Bebauungsplan Sp 50, Blatt 1a, 8. Änderung

Entwurf zur öffentlichen Auslegung

Bisher vorliegende Stellungnahmen – Originaltexte aus der Frühzeitigen Beteiligung vom **22.08.2022 bis einschließlich 19.09.2022.**

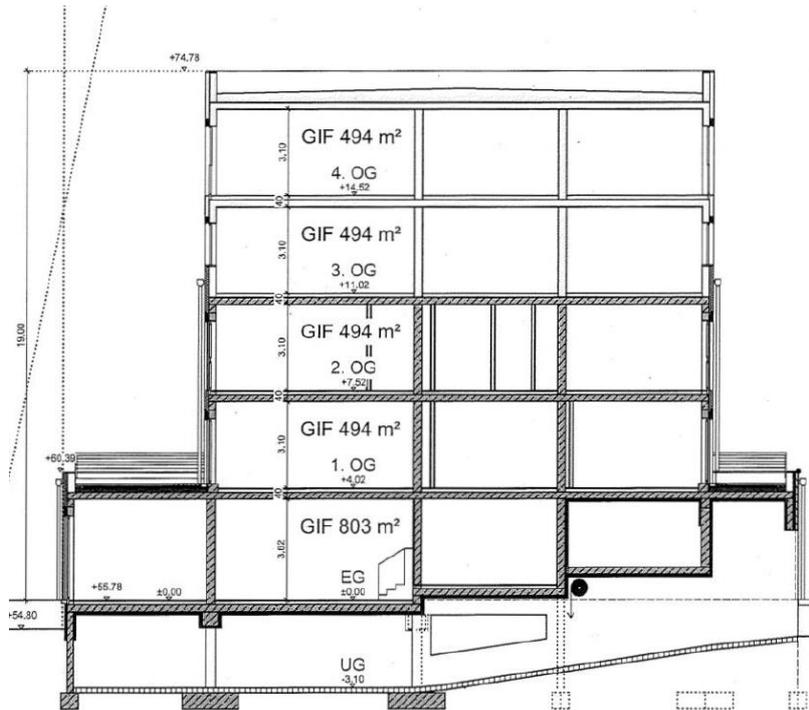
Der Eigentümer und Betreiber des Objektes im Junkersring 5, Herr: [REDACTED], beabsichtigt das Objekt um zwei Vollgeschosse aufzustocken. Die BGF eines neuen Vollgeschosses beträgt 587 m². Die neue Gebäudehöhe beträgt über der Bezugshöhe 19,0 m und das Objekt soll zukünftig insgesamt 5 Vollgeschosse aufweisen.

Das Maß der Aufstockung wurde einerseits nach dem Flächenbedarf der Bestandsmieter sowie nach externer Anfrage ermittelt. Unseres Erachtens bestehen im Troisdorfer Stadtgebiet zu wenig adäquate Büroflächen. Es werden wenig neue Flächen entwickelt, dass die Nutzer die bestehenden Gewerbeobjekte nachverdichten und erweitern wollen.

Die bauordnungsrechtlichen Aspekte der Baustudie werden zum gegebenen Zeitpunkt abschließend beantwortet. Zum Nachweis der Stellplätze werden zukünftig 13 weitere Plätze erforderlich, die als Doppelparker in den Außenanlagen nachgewiesen werden sollen. Eine Erhöhung der GRZ wird hierdurch nicht erfolgen. Zudem soll dem zweiten Rettungsweg baulich Rechnung getragen werden. Weitere umwelttechnische oder nachbarrechtliche Belange werden durch die Aufstockung nicht beeinträchtigt.

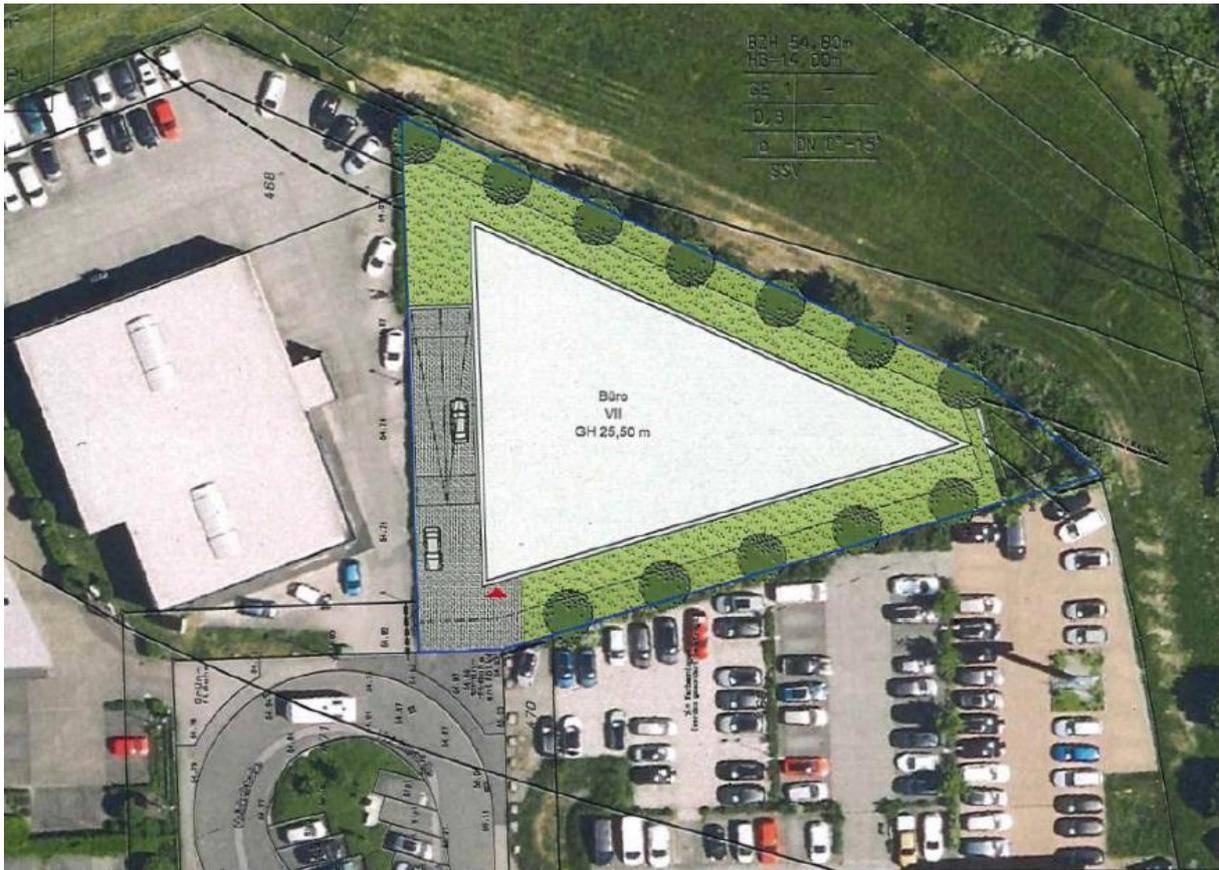
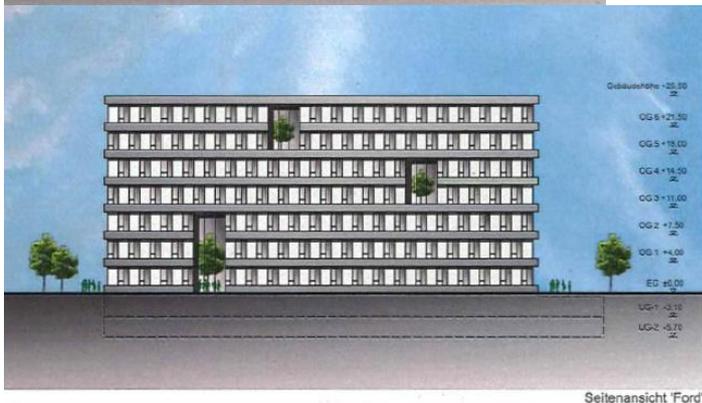
Im Falle der nicht Verlängerung des Mietvertrages und eines zukünftig anstehenden Generationenwechsels in der Familie Bücher soll das o.g. Grundstück einer internen due diligence Prüfung unterzogen werden. Es besteht die Überlegung die Systemgastronomie zurückzubauen und das Grundstück, gemäß der anhängenden Studie, als Bürostandort zu entwickeln. Die GRZ von 0,8 wird eingehalten. Das Parken soll unterirdisch nachgewiesen werden. Die Entfluchtung des Gebäudes erfolgt intern über bauliche Rettungswege und Brandabschnitte. Unseres Erachtens werden umwelttechnische oder nachbarrechtliche Belange durch den Entwurf nicht berührt. Dem Schallschutz wird baulich Rechnung getragen. Die Qualität der Fassade wird auf die bestehenden Immissionen hin bemessen und das Objekt erhält eine maschinelle Lüftung.

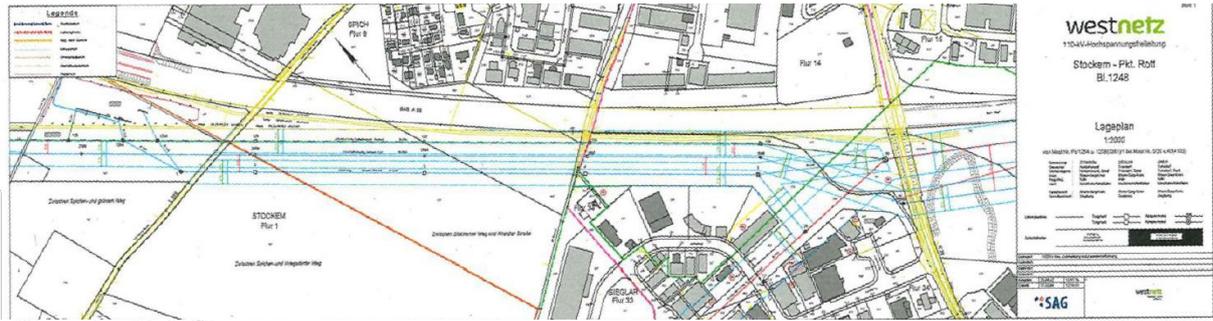
Der Geltungsbereich des o. g. Bauleitplanes Sp 50, Blatt 1a, 8. Änderung liegt teilweise im 2 x 21,50 m = 43,00 breiten Schutzstreifen der im Betreff unter 1. genannten Hochspannungsfreileitung, sowie im 2 x 38,00 m = 76,00 m breiten Schutzstreifen der im Betreff unter 2. genannten Hochspannungsfreileitung.

- Die Hochspannungsfreileitung wird mit Leitungsmittellinie, Maststandorten und Schutzstreifengrenzen nachrichtlich im zeichnerischen Teil des Bebauungsplanes dargestellt.
- Die Baufenster sind so anzuordnen, dass diese außerhalb des Schutzstreifens liegen. Eine Gebäudehöhe von 24,00 m über Gelände ist im Schutzstreifen der im Betreff unter 1. genannten Hochspannungsfreileitung nicht realisierbar.
- Zwischen Mast 4 und Mast 5 der unter 1. genannten Hochspannungsfreileitung erhalten die geplanten Stellplätze/Parkplätze eine Fahrbahnhöhe von maximal 54,90 m über NHN.

- Zwischen Mast 5 und Mast 26/Bl. 4103 der unter 1. genannten Hochspannungsfreileitung erhalten die Stellplätze/Parkplätze eine Fahrbahnhöhe von 56,20 m über NN.
- Der Grünzug im Schutzstreifen der im Betreff unter 2. genannten Hochspannungsfreileitung bleibt durch den Flächentausch in voller Breite erhalten.
- Im Schutzstreifen der Leitung dürfen nur solche Anpflanzungen vorgenommen werden, die eine Endwuchshöhe von maximal 3,00 m erreichen. Als Anlage ist beispielhaft eine Gehölzliste mit entsprechenden Endwuchshöhen beigefügt.

Um die Maste herum muss jedoch eine Fläche mit einem Radius von 15,00 m von jeglicher Bebauung und Bepflanzung freigehalten werden. Dieser Bereich kann teilweise als Parkplatz oder Stellplatzfläche genutzt werden. Bei solch einer Nutzung ist der Mast durch geeignete Maßnahmen gegen versehentliches Anfahren zu sichern.

Die Leitung und die Maststandorte müssen jederzeit zugänglich bleiben, insbesondere ist eine Zufahrt auch für schwere Fahrzeuge zu gewährleisten. Alle die Hochspannungsfreileitung gefährdenden Maßnahmen sind untersagt.
